**保山市小地方水库工程建设管理局关于云南省  
水利厅 2020 年度对保山市小地方水库工程  
质量安全检查中存在的主要问题整改报告**

云南省水利厅：

## (2) 与内设部门签订的质量管理目标责任书

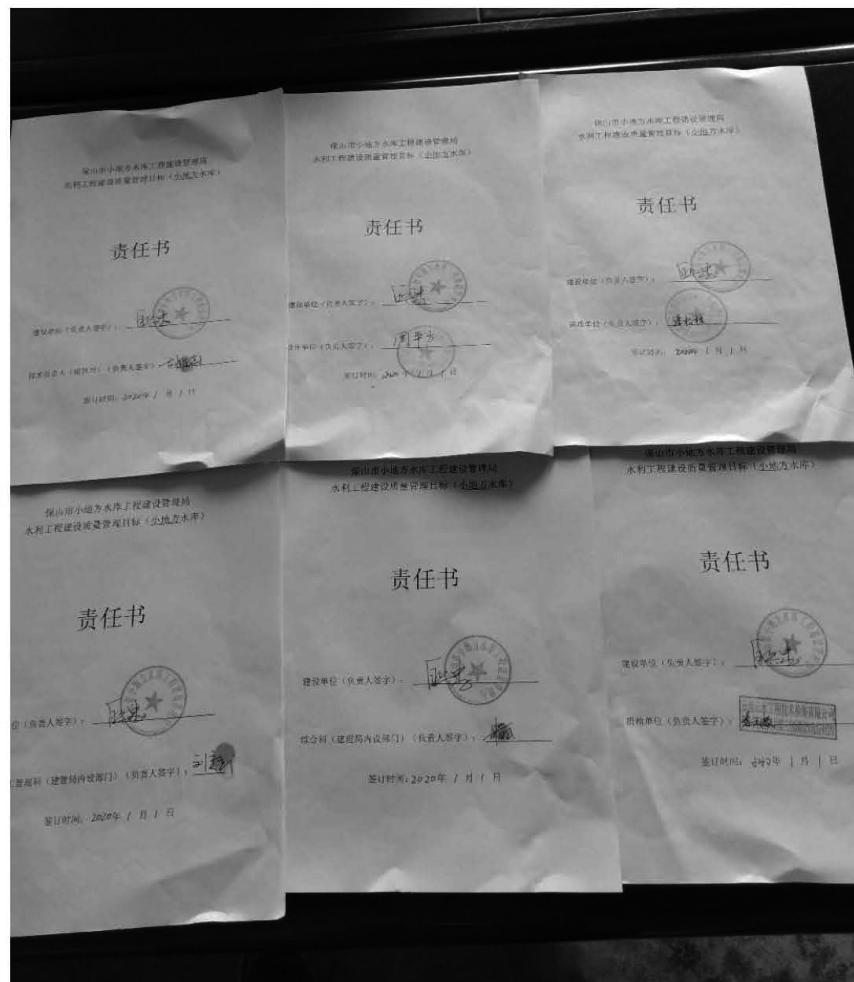
1. 未制定岗位治理责任制，未制定工程质量管理目标；未与内设部门及参建单位签订质量管理目标责任书；未对参建单位履行工程质量管理职责情况进行监督检查问题。

整改情况：根据整改内容，管理局编制完成《关于印发保山市小地方水库工程建设管理局建设管理单位和现场管理机构主要人员岗位职责的通知》，《保山市小地方水库建设工程岗位质量责任制》；《保山市小地方水库建设工程质量监督检查制度》，与内设部门及参建单位补充签订质量管理目标责任书；已补充完善质量监督检查工作记录表至大坝暂停施工的最后一天（2020 年 6 月 8 日），已按要求基本整改到位。整改资料祥见以下附图：

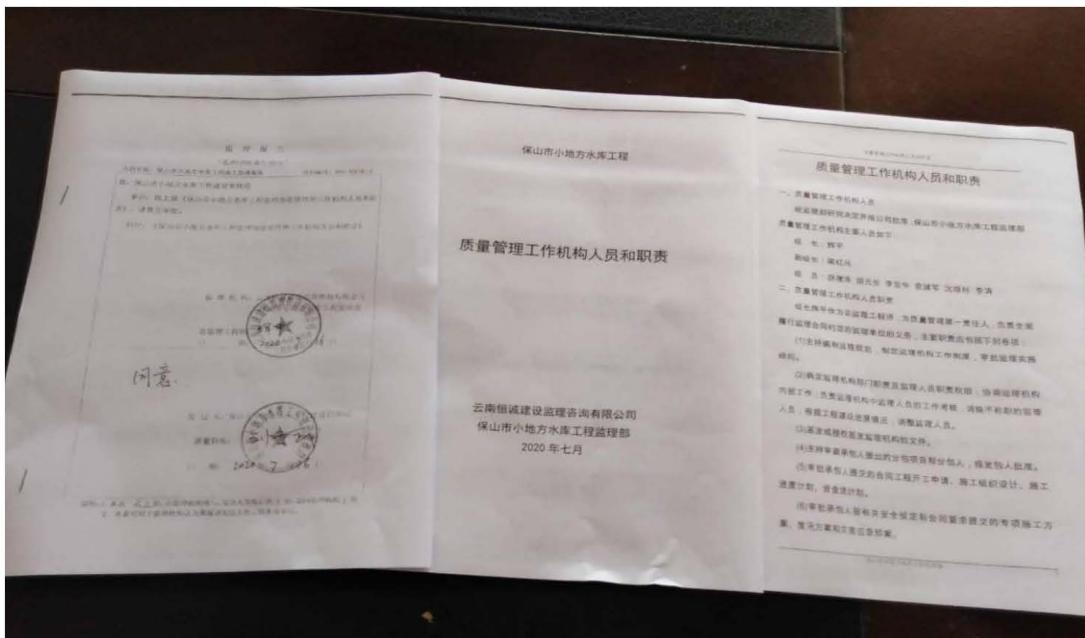
### 3.部分单元工程质量检验与评定不够及时问题。

整改情况：个别施工单位存在部分单元工程质量检验与评定不够及时的情况，现已按要求整改评定完成。在今后的工作中，一定加强督促，确保完成的单元工程要按规定及时评定。

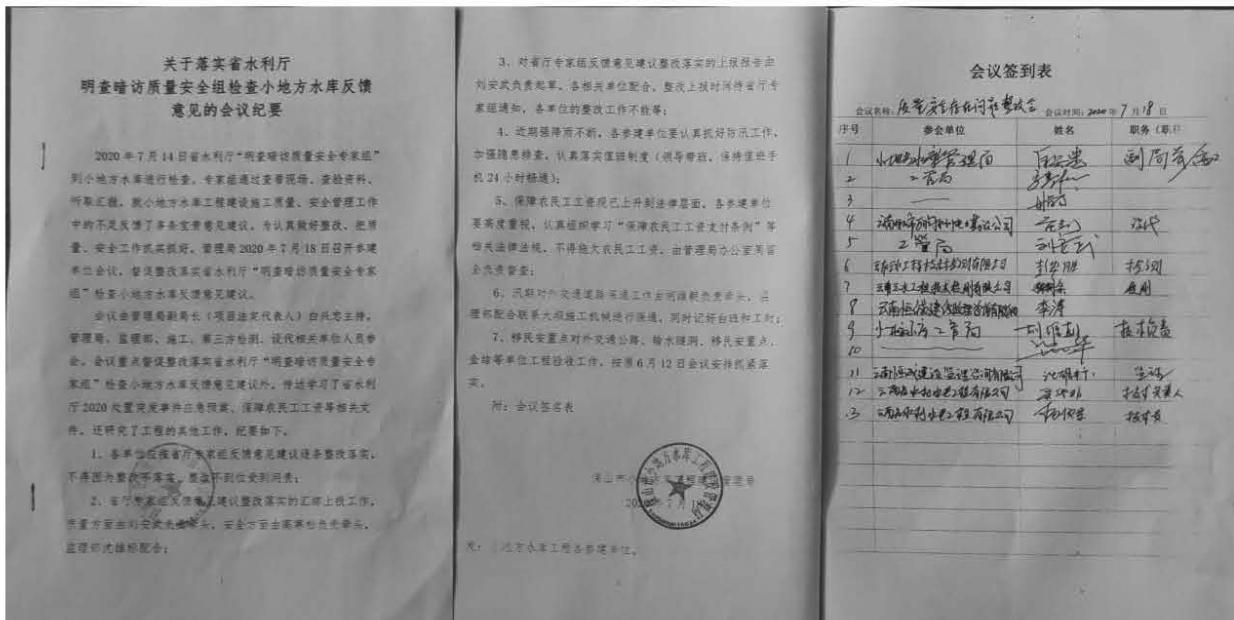
## 2.2020年安全生产会议没有形成会议纪要问题。

整改情况：会后根据专家组意见建议，小地方水库工程建设管理局对重要安全生产会议进行了纪要补充完善工作，已按要求基本整改到位。整改资料祥以下见附图：

云南省保山市万润水利电力勘测设计有限公司  
设计代表组安全生产检查表

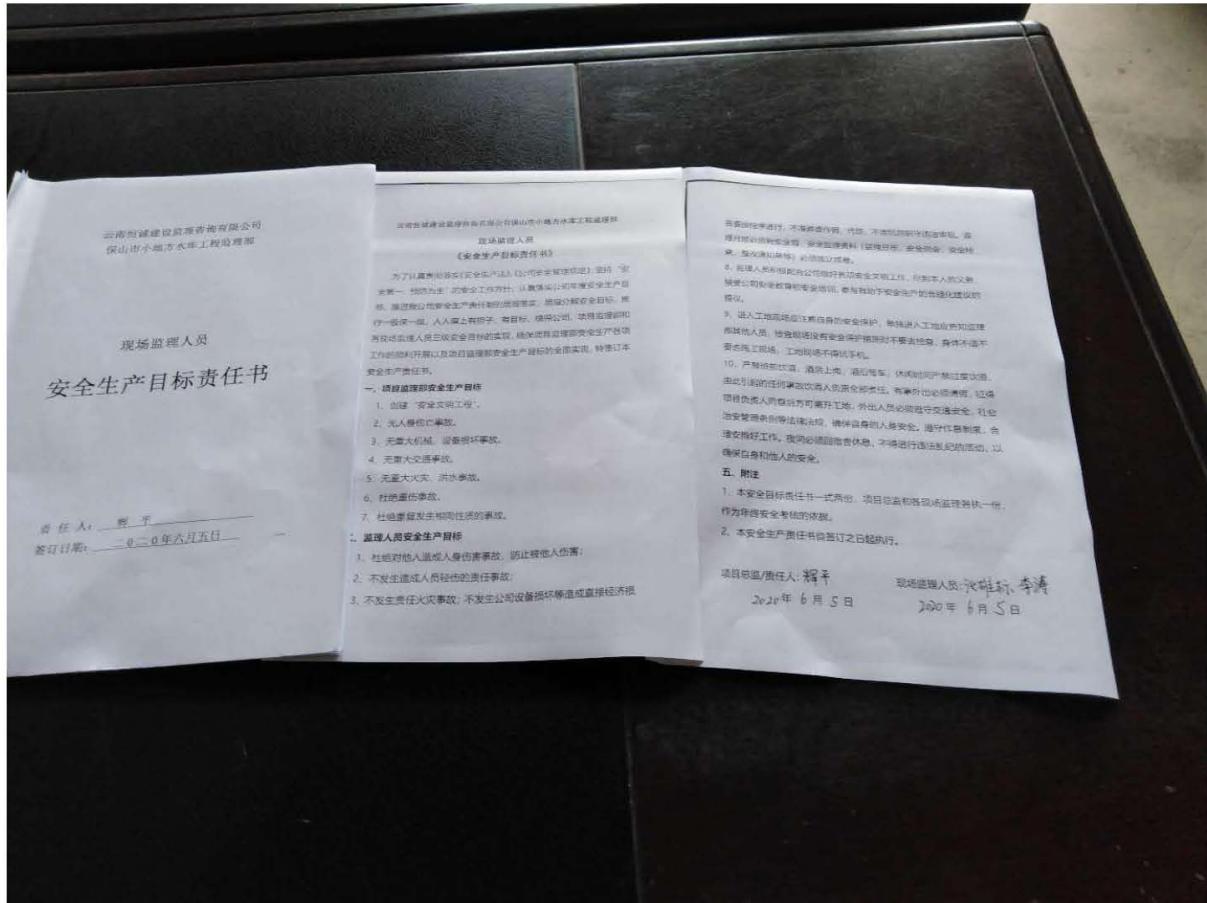
### 1、未组织开展安全生产制度检查评估问题。

整改情况：保山市万润水利电力勘察设计有限公司已按整改要求补充完善了2018、2019年两年《保山市万润水利电力勘察设计有限公司设计代表组安全生产检查表》，已按要求基本整改到位。整改资料祥见以下附图：
